ZMĚNOVÝ LIST		ZL č. 1	
Název akce: Plynofikace kasáren Jiřího z Poděbrad VÚ Bučovice			
Předmět změny: SO 01 Budova mužstva 1 – stavební část – vodorovné izolace a svislé izolace, drenáž			
Zhotovitel:	BOSS montáže, s.r.o., Družstevní 184, 685 01 Bučovice		
Objednatel:	Armádní Servisní, příspěvková organizace	Datum: 30.9.2015	
Způsob odeslání / předání		poštou ☐	e-mailem ☐
		faxem ☐	osobně ☒
Odkazy	na specifikaci:	Oznámení změny č. 1	
		Fotodokumentace skutečného provedení	
	na rozpočtové podklady:	Půdorysy	
		Rozpočet	
<u>Popis stávajícího stavu</u>			
Prostory nové kotelny jsou pod úrovní terénu. V těchto prostorách jsou prostupy potrubí, které nejsou zaizolované a v případě dešťových srážek dochází k natékání srážkových vod do prostor suterénu.			
<u>Projektové řešení</u>			
Projektová dokumentace řeší pouze sanaci vnitřních prostor, navrhuje odstranění vlhkosti nové kotelny pomocí vodorovné infuzní clony a sanačních omítek s vodorovnou izolací podlah.

OZNÁMENÍ ZMĚNY		OZ č. 2	
Název akce: Plynofikace kasáren Jiřího z Poděbrad VÚ Bučovice			
Předmět změny: SO 01 Budova mužstva 1 – vstupní schodiště			
Zhotovitel:	BOSS montáže, s.r.o., Družstevní 184, 685 01 Bučovice		
Objednatel

Oznámení změny č. 20 - výkres

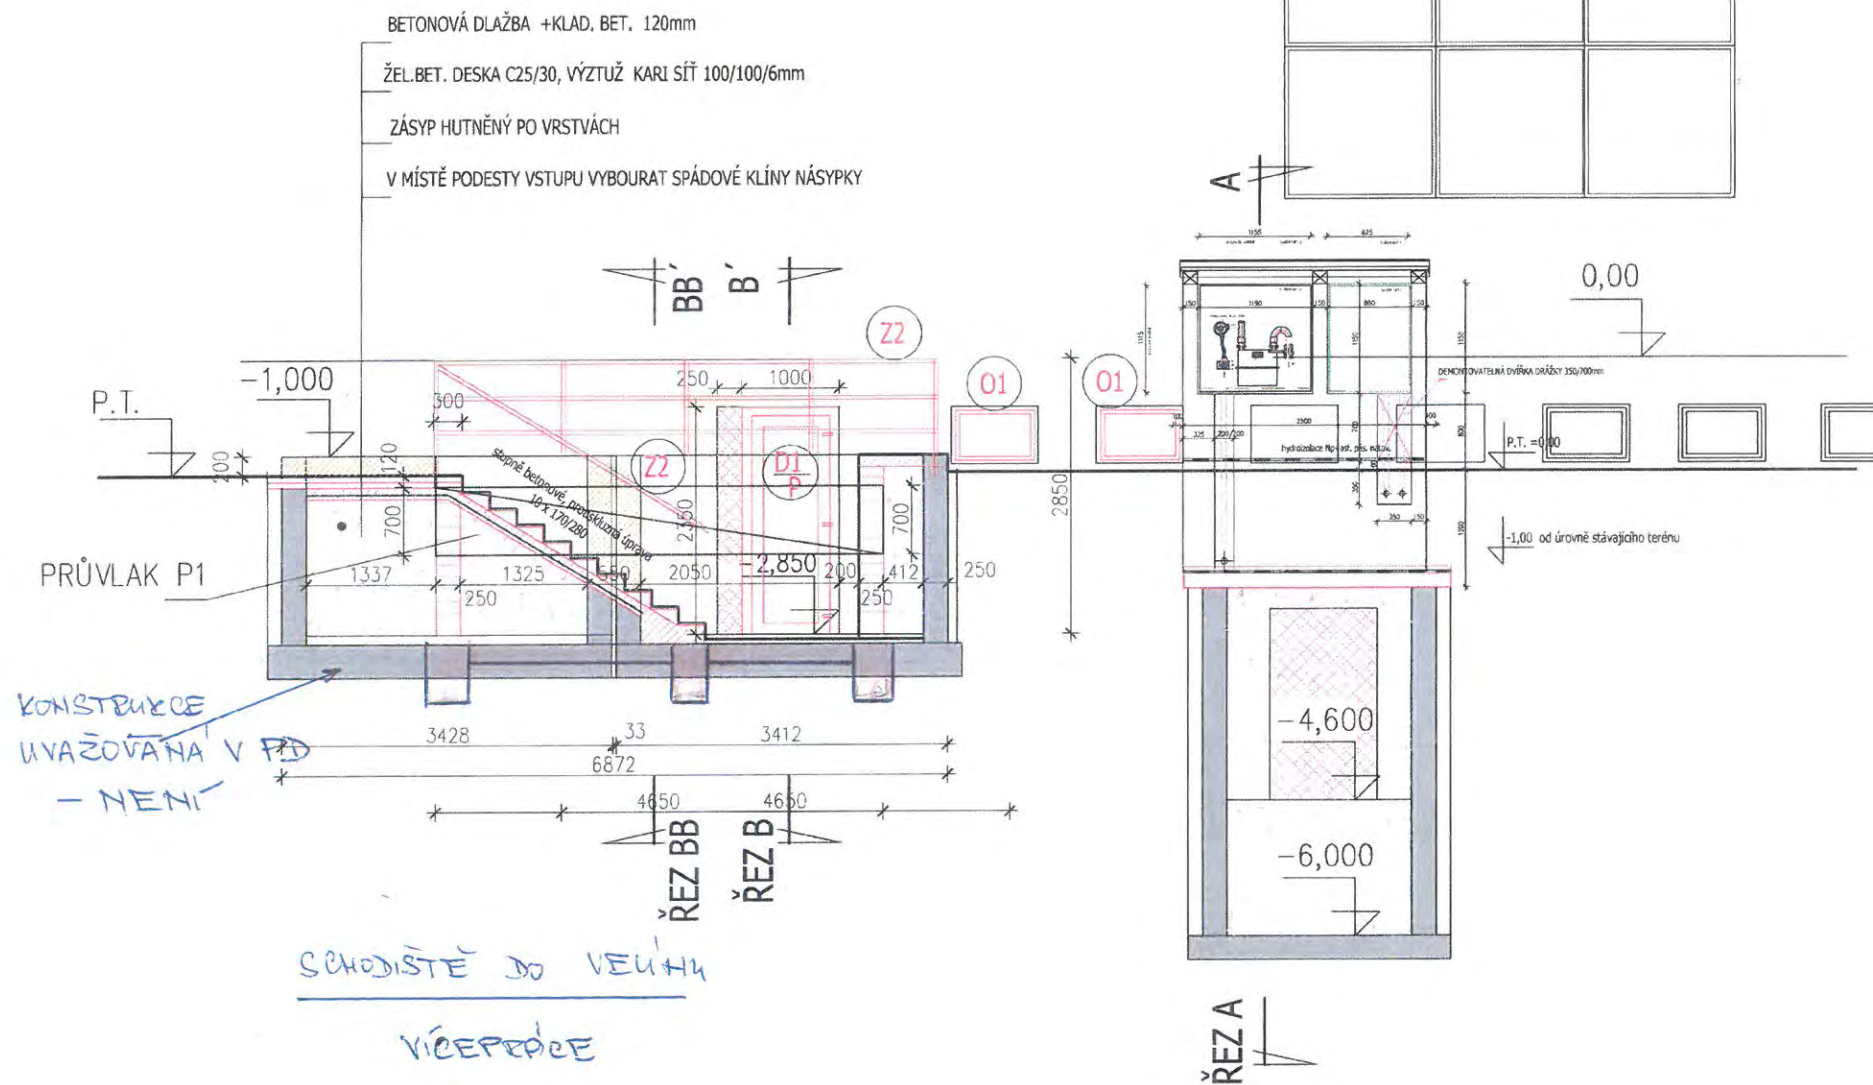
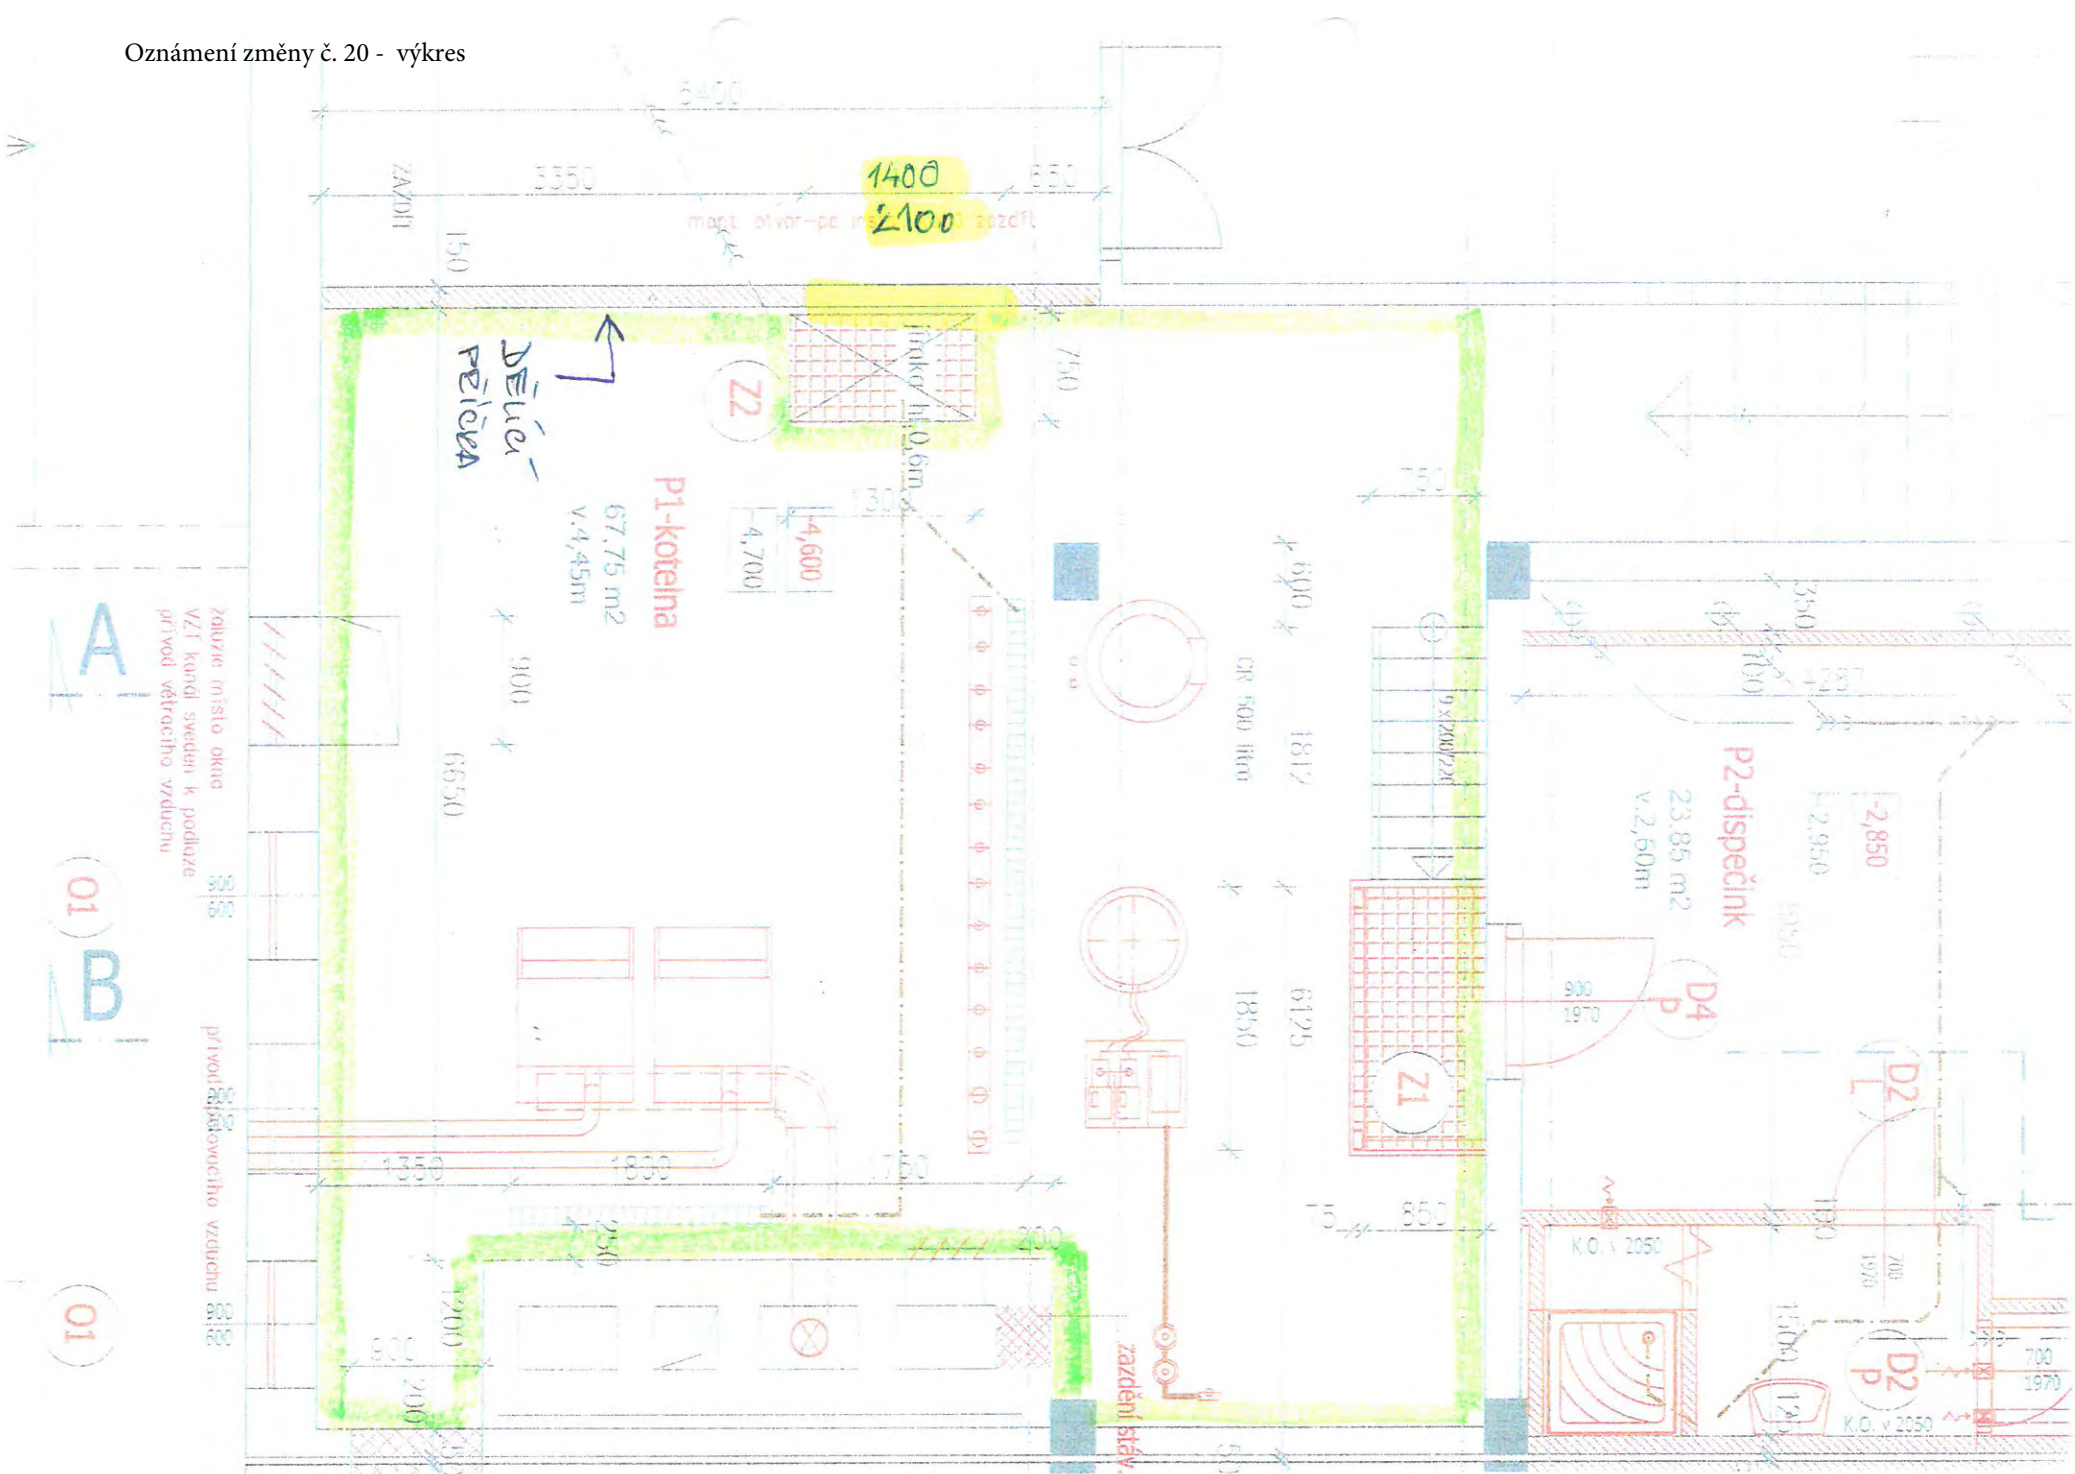
OZNÁMENÍ ZMĚNY		OZ č. 20	
Název akce: Plynofikace kasáren Jiřího z Poděbrad VÚ Bučovice			
Předmět změny: SO 33 Velitelství, kuchyně mužstva a) vstupní schodiště b) dělicí příčka mezi novou PK a stávající strojvnou c) vyrovnaní podlahy ve velínu			
Zhotovitel:	BOSS montáže, s.r.o., Družstevní 184, 685 01 Bučovice		
Objednatel:	Armádní Servisní, příspěvková organizace	Datum: 31.7.2015	
Způsob odeslání / předání		poštou ☐	e-mailem ☐
		faxem ☐	osobně ☒
Odkazy:		Popis Fotodokumentace stávajícího stavu Výkres – půdorys a řez	
<u>Popis stávajícího stavu</u> a) Výměra z rozpočtu příčky tl. 15 cm (stavebně oddělující prostor dřívějšího ohřevu TUV od nově vzniklé plynové kotelny) neodpovídá skutečnosti. Rozdíl – navýšení o 3 m ² . b) Po demontáži venkovních stávajících násypek na uhlí se nevyskytoval podkladní beton uvažovaný v PD, který měl sloužit jako základ pod nově zhotovované schodiště do velínu. c) Stávající betonová podlaha v místnosti velínu a nové kotelně. Z důvodu velkých nerovností stávající betonové podlahy místností velínu (velké spády) bude potřeba podlahu vyrovnat vyšší vrstvou betonu, než je uvažováno v projektu.

- POZPOČET $10,54 \text{ m}^2$
- SKUTEČNOST $13,54 \text{ m}^2$
- VÍCEPRAČE $3,0 \text{ m}^2$

Změnový list č. 28 - fotodokumentace - skutečné provedení elektroinstalace

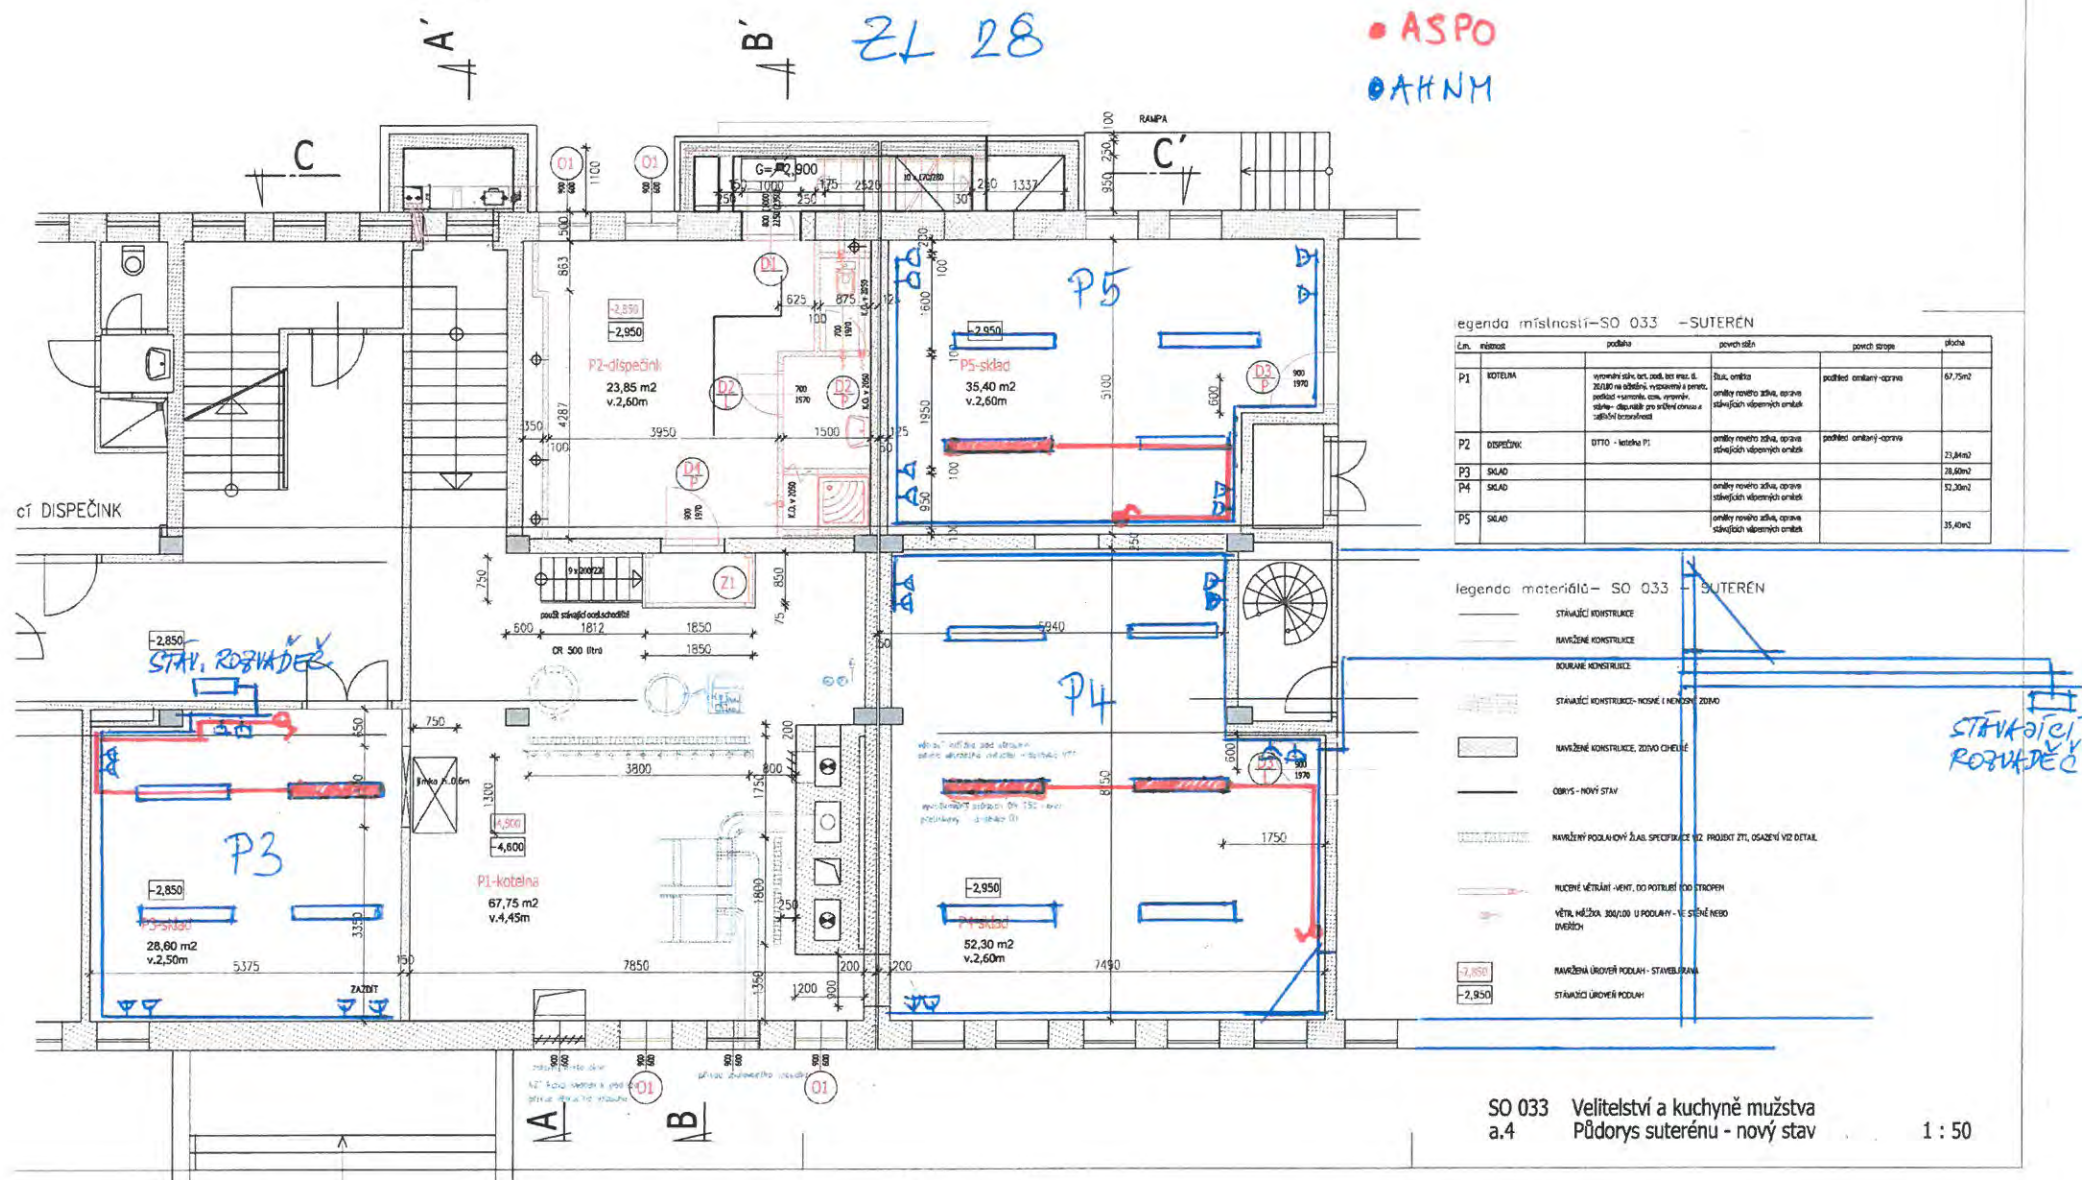
ZMĚNOVÝ LIST			ZL č. 28	
Název akce: Plynofikace kasáren Jiřího z Poděbrad VÚ Bučovice				
Předmět změny: SO 33 Velitelství, kuchyně mužstva – doplnění elektroinstalace suterén				
Zhotovitel:	BOSS montáže, s.r.o., Družstevní 184, 685 01 Bučovice			
Objednatel:	Armádní Servisní, příspěvková organizace	Datum: 30.9.2015		
Způsob odeslání / předání		poštou ☐	e-mailem ☐	faxem ☐ osobně ☒
Odkazy	na specifikaci:	Oznámení změny č. 28		
		Fotodokumentace		
	na rozpočtové podklady:	Výkres – půdorys s rozměry		
		Rozpočet AHNM x ASPO		
<u>Popis stávajícího stavu</u>				
Po demontáži parních rozvodů a technologie se uvolnily nově prostory, ve kterých není řešena elektroinstalace. Vypínač pro místnost P4 nevyhovuje svým osazením (u nově zazděného vstupu z P1); místnost P5 byla osvětlena vypínačem ve stávající místnosti P2.				
<u>Projektové řešení</u>				
Elektroinstalace v prostoru uhelny a sousední místnosti (nově sklad P4 a P5) nebyla součástí řešení v rámci realizace díla.

Změnový list č. 32 - výkres s umístěním rozvaděče

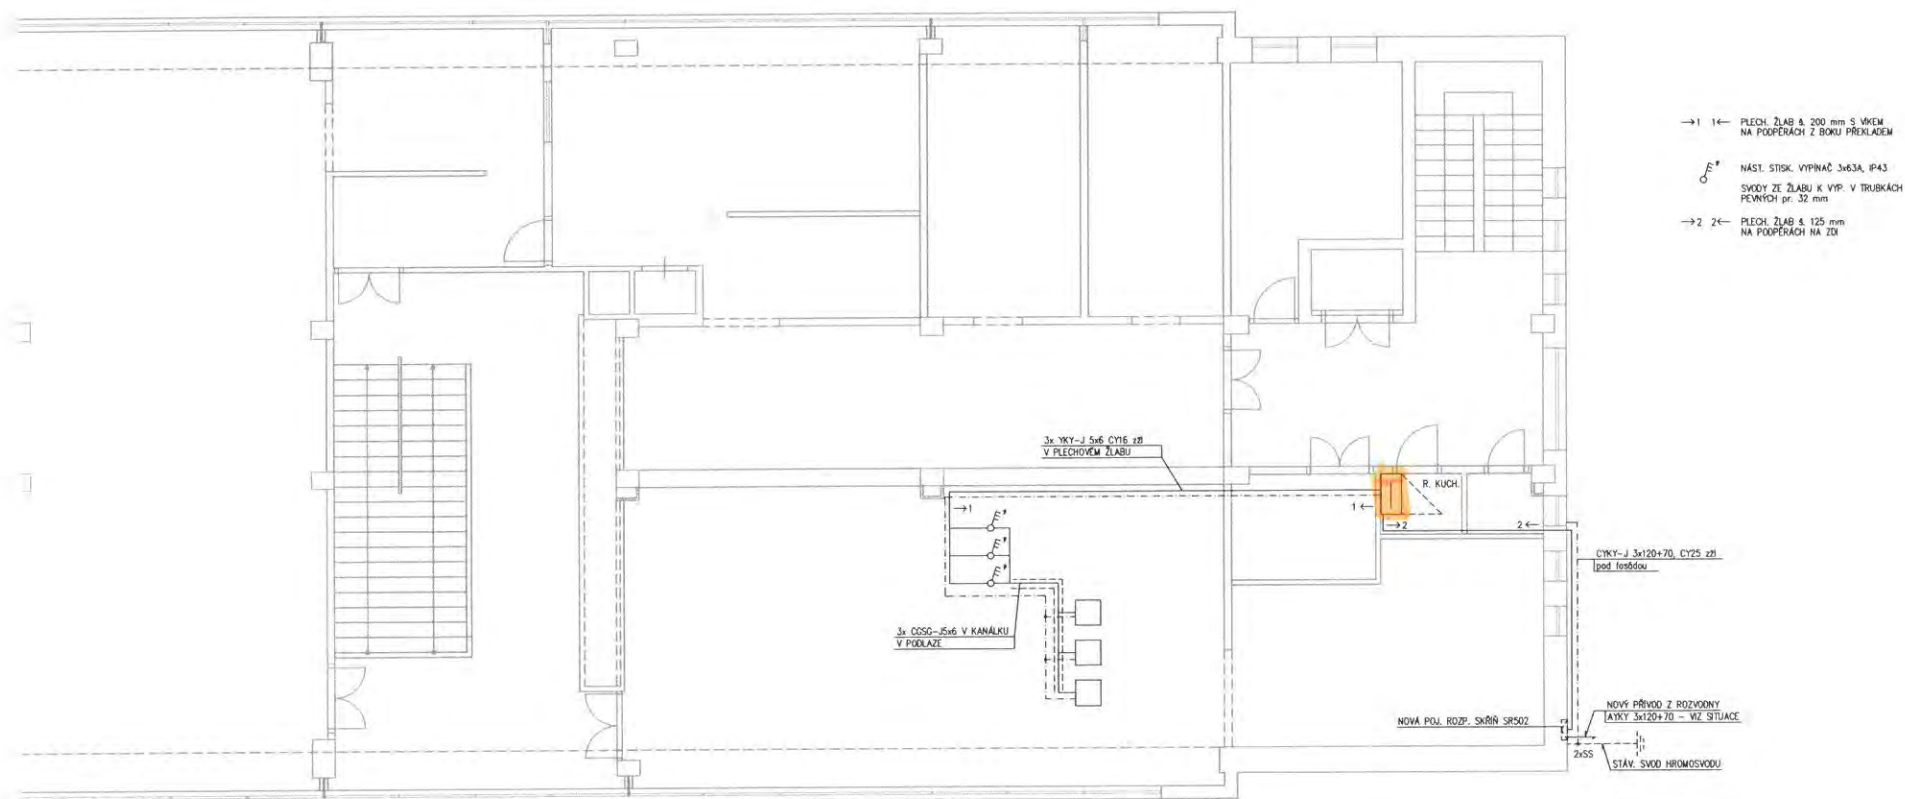
ZMĚNOVÝ LIST			ZL č. 32	
Název akce: Plynofikace kasáren Jiřího z Poděbrad VÚ Bučovice				
Předmět změny: SO 500 posílení el. příkonu varny				
Zhotovitel:	BOSS montáže, s.r.o., Družstevní 184, 685 01 Bučovice			
Objednatel:	Armádní Servisní, příspěvková organizace		Datum: 30.9.2015	
Způsob odeslání / předání				
		poštou ☐	e-mailem ☐	faxem ☐
		osobně ☒		
Odkazy na specifikaci: na rozpočtové podklady:		Oznámení změny č. 32		
		Fotodokumentace + Výkresová část		
		Rozpočet		
<u>Popis stávajícího stavu</u> V současné době je z hlavní rozvodny u objektu SO 03 do budovy kuchyně SO 33 veden zemní kabel AYKY 3x120+70, ukončený v rozvodné instalační skříni (dále jen RIS). Stávající kabel AYKY 3x95+50 je také nevyhovující z důvodu záměny kotlů. <u>Projektové řešení</u> V projektové dokumentaci byl příkon počítán na 3x elektrický varný kotel o obsahu 100 litrů, 1x elektrický konvektomat 20 GN, 1x elektrická fritéza 2 x 15 litrů a 1x elektrická smažicí pánev. Dodávka těchto zařízení nebyla předmětem stavby. <u>Navrhované řešení</u> Na základě dodání vybavení varny, které bylo jiné, než projektem uvažované, je kabel pro kuchyň nedostačující a je potřeba upravit navržený přívod varny a posílit jej. Z hlavní rozvodny SO 03 do budovy SO 33 budou vedeny v zemní rýze 2 kabely AYKY 3x185+95. Odvodní kabel z RIS vedený pod fasádě objektu SO 33 bude CYKY 3x185+95. Rozvaděč kuchyně bude doplněn o jističí a ovládací prvky a bude navýšen hlavní provozní chránič z 300 na 400 A. Důvod změny: záměr objednatele ☐ chyba v PD ☐ chyba zhotovitele ☐ vyšší moc ☐ jiné okolnosti ☒ Zhotovitel V případě provedení elektroinstalace jak bylo navrženo v PD a vzhledem k jinému dodání vybavení varny, by byl ohrožen chod kuchyně (ať už výpadky či spálením elektro příslušenství). Proto souhlasíme s přepracováním PD dle skutečně dodaných spotřebičů. Jméno: Ing. Pavel Omelka  BOSS montáže, s.r.o.
